**AVIS RELATIF À LA PROTECTION
CONTRE LES EVENTUELS EFFETS NOCIFS ET NUISANCES
PROVOQUÉS PAR LES RAYONNEMENTS NON IONISANTS
GÉNÉRÉS PAR DES ANTENNES ÉMETTRICES STATIONNAIRES**

Commune : CHARLEROI - Exploitant : PROXIMUS

Référence exploitant : 71NEU_00

Rapport n° 1267 / 2024

Figure 1 : Vue en plan des lieux de séjour et des points de contrôle

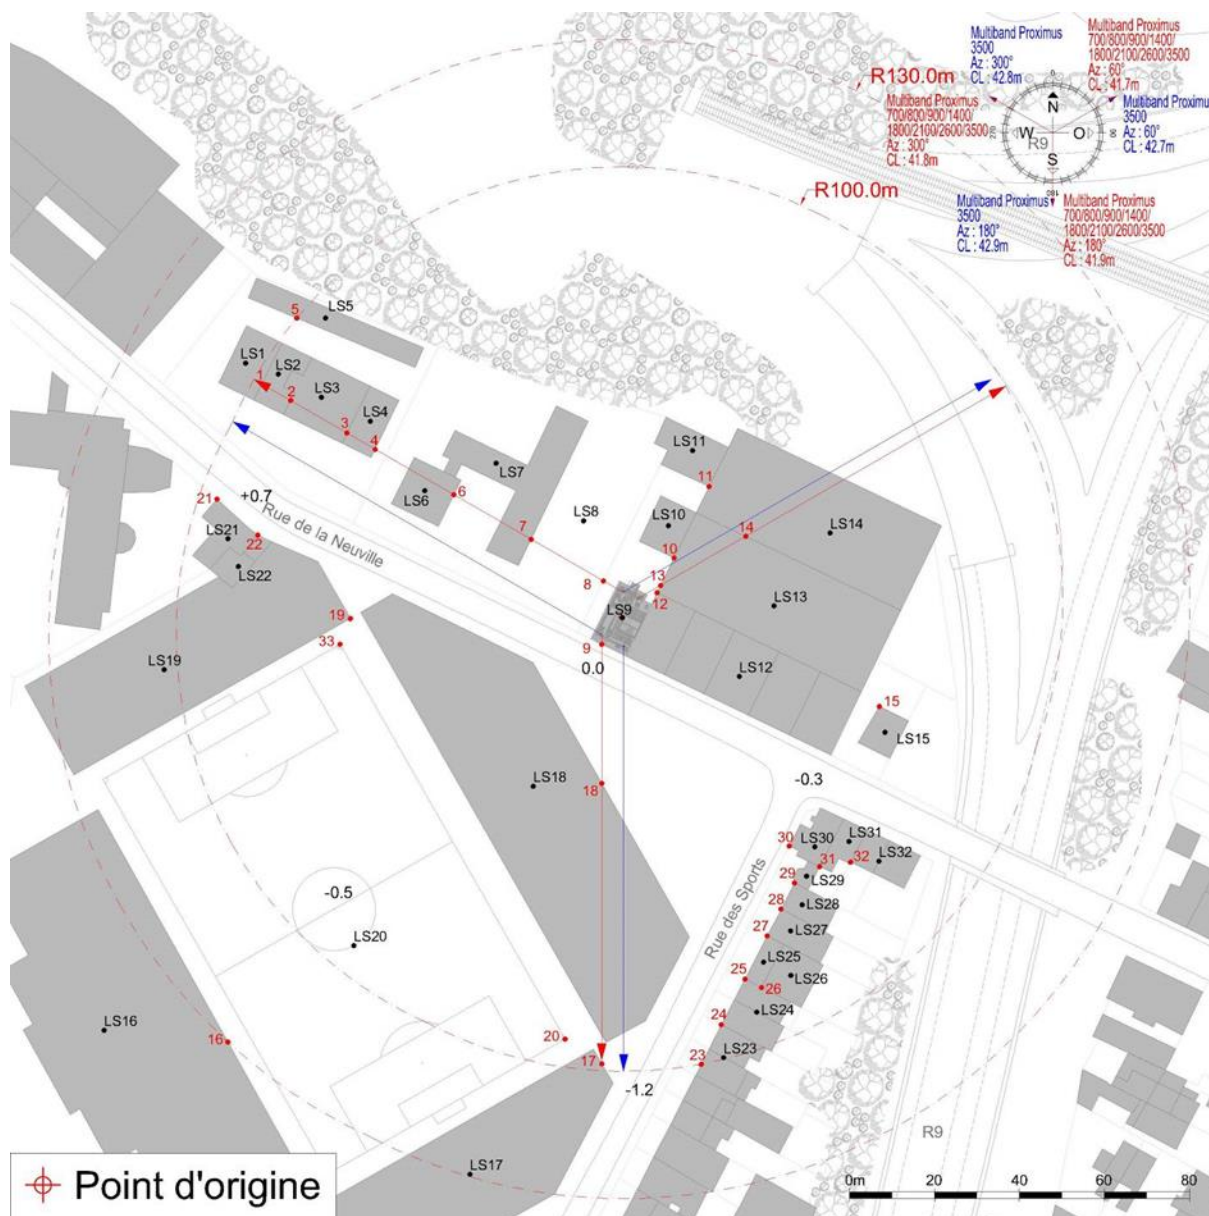
Les fréquences d'émission, la puissance rayonnée par chacune des antennes et leur gain permettent de déterminer le rayon de la zone à analyser. Tout dépassement de la limite par installation est exclu en dehors de cette zone. Le tableau 2 reprend les 35 LS² pour lesquels l'indice d'exposition est le plus élevé. Les différentes colonnes indiquent :

- le numéro du point de contrôle repris sur un des plans de la figure 1;
- le numéro du LS dans lequel se trouve le point de contrôle de la 1^{ère} colonne ;
- l'atténuation d'obstacle prise en compte pour le calcul de l'indice d'exposition dans le LS ;
- le résultat du calcul de l'indice d'exposition.

En ce qui concerne les antennes de l'installation mentionnées dans le tableau 1, la distance maximale à laquelle la limite pourrait être atteinte, à l'extérieur, est égale à 90,8 m. S'il n'y a pas de LS à une distance inférieure, les antennes respectent forcément la limite d'immission.

Dans le cas des LS situés à l'intérieur des bâtiments, une atténuation d'obstacle est prise en compte et il en résulte que la distance maximale à laquelle la limite pourrait être atteinte se réduit à 64,3 m.

Les résultats de l'évaluation décrite au paragraphe 4 indiquent que les antennes émettrices stationnaires de l'installation faisant l'objet du présent avis ne produisent pas, dans un lieu de séjour, un rayonnement électromagnétique maximum supérieur aux limites fixées à l'article 4 du décret.

Figure 2 : Vue en plan des installations d'antennes dans un rayon de 300 mètres autour de l'installation faisant l'objet de la demande d'avis

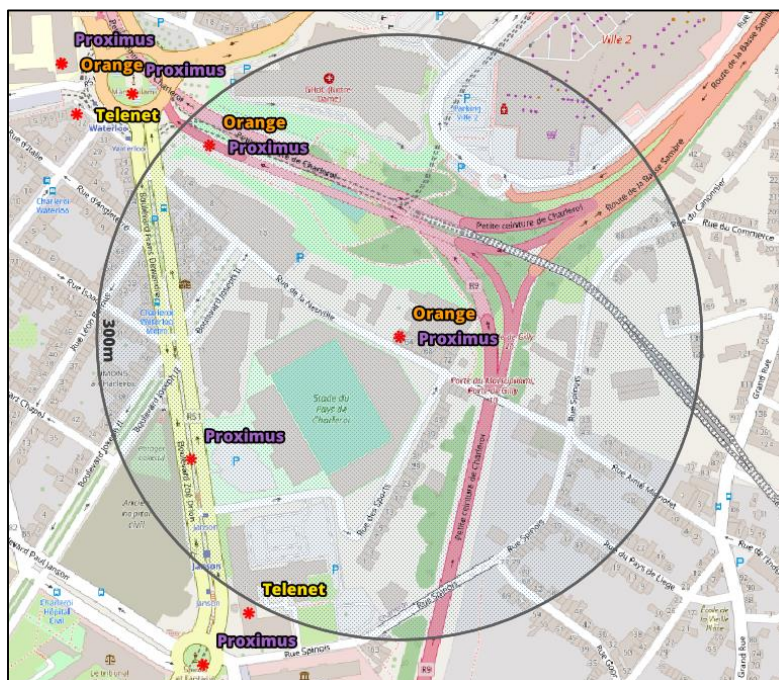
Le plan en projection verticale de la figure 2 indique la localisation des installations d'antennes émettrices stationnaires visées par le décret et situées dans un rayon de 300 mètres autour de l'installation référencée dans le paragraphe 2 et localisée au centre du cercle. Les données de localisation de ces antennes et les avis correspondant sont accessibles via le cadastre en ligne des antennes émettrices stationnaires⁶. Les installations prises en compte dans l'évaluation du respect de la limite cumulative sont les installations d'antennes émettrices déclarées en service par l'exploitant à la date du présent avis, à l'exception de l'installation référencée dans le paragraphe 2 et éventuellement d'autres installations ayant fait l'objet d'une demande d'avis à la même date et qui sont situées à l'intérieur de la zone de 300 mètres de rayon.

- c) dans tous les autres cas, il a été vérifié que la limite cumulative définie à l'article 4, §2 du décret n'est pas dépassée dans les lieux de séjour sur base du nombre d'installations localisées dans la zone d'évaluation de 300 mètres de rayon représentée dans la figure 2, de leur localisation ainsi que des données inscrites dans la figure 1 et au paragraphe 4 du présent avis et dans les avis attestant le respect de la limite par installation ou de la limite abrogée de 3 V/m relatifs aux autres installations reprises dans la figure 2.

Compte tenu des considérations ci-dessus, il apparaît que l'intensité du rayonnement électromagnétique généré, dans les lieux de séjour situés dans un rayon de 300 mètres autour de l'installation référencée dans le paragraphe 2, par l'ensemble des antennes émettrices stationnaires de l'ensemble des exploitants du même site d'antennes émettrices stationnaires respecte la limite fixée à l'article 4, § 2 du décret.
